-Aanvulling-

Behorende bij bouwvergunning nr.27/1991

Betreft:
Aansluiting dak-
elementen ter
plaatse van de
woningsscheidende
wand.

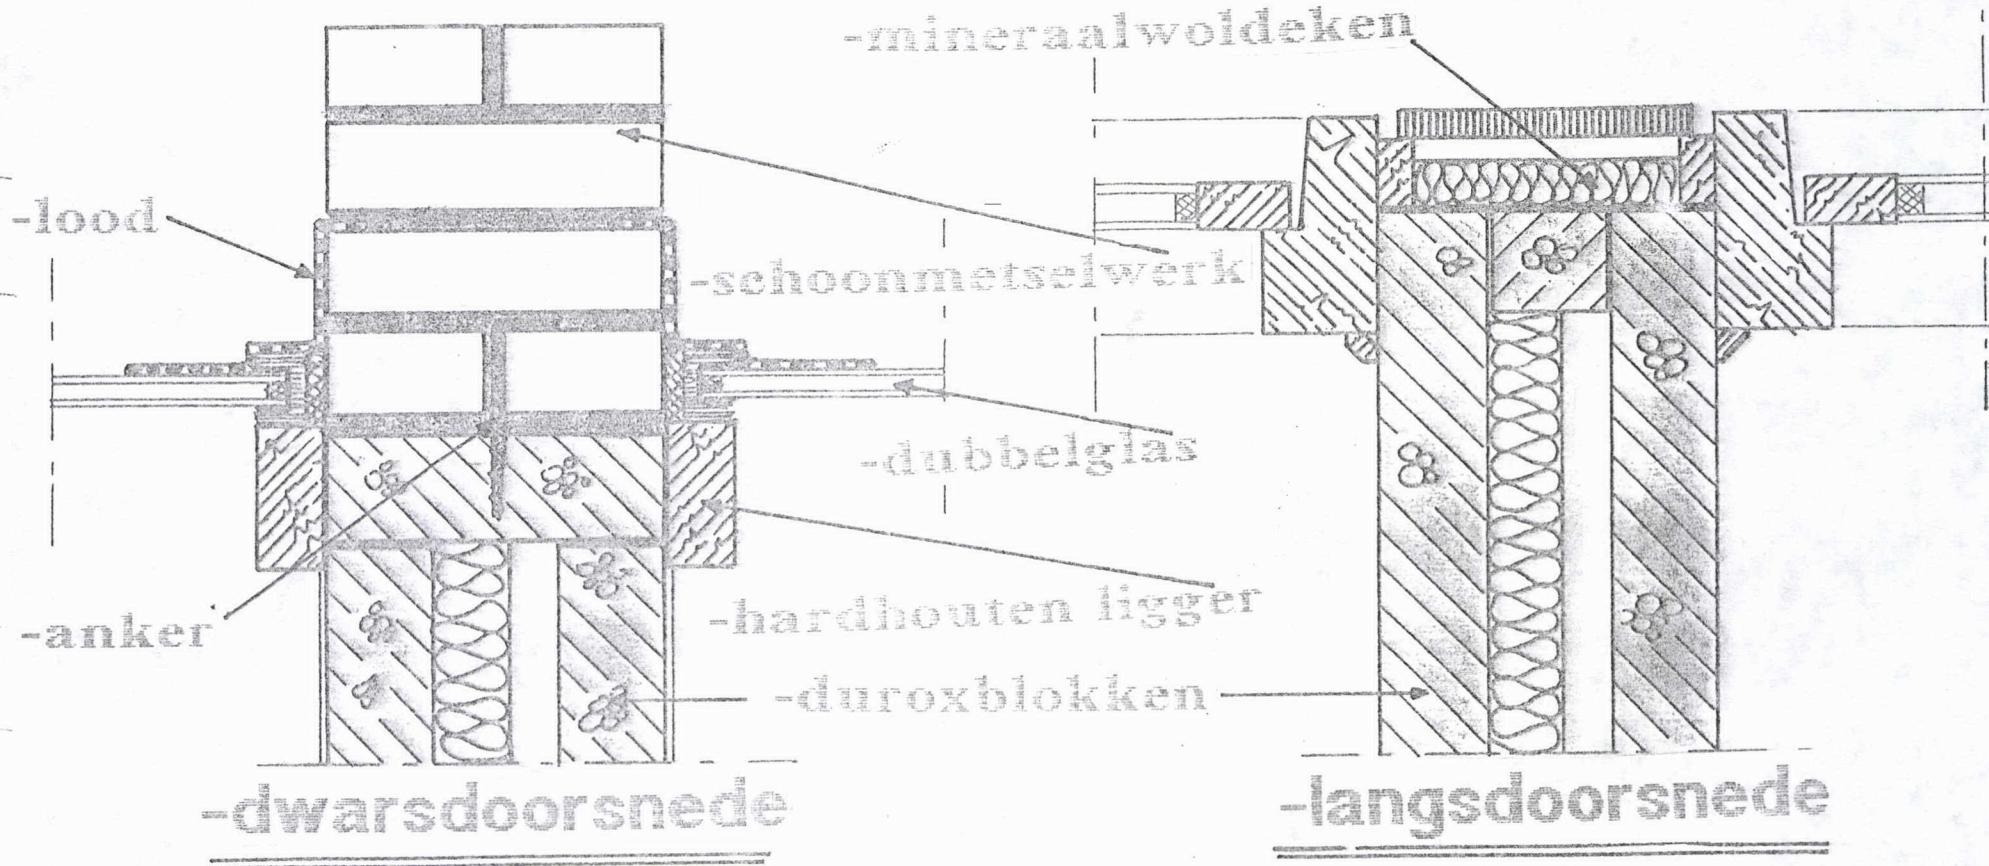
De woningsscheidende wand zal worden opgetrokken uit DUROX-blokken van 7cm. dik met een spouw van 8cm. waarin een mineraalwoldeken is aangebracht.

Het bovenste deel van 26cm. hoog zal worden uitgevoerd in baksteen zoals ook al in de bestaande gevel zijn verwerkt. Deze opzet uit baksteen zal 22,5cm door het dakvlak steken. De aansluitingen met de dakconstructie zullen door de aannemer met lood waterdicht worden gemaakt. De kop van de muur zal met een paneel worden afgewerkt gelijk aan de afwerking van de bestaande gevel.

De polycarbonaatplaten in het dakvlak zullen worden vervangen door dubbel glas.
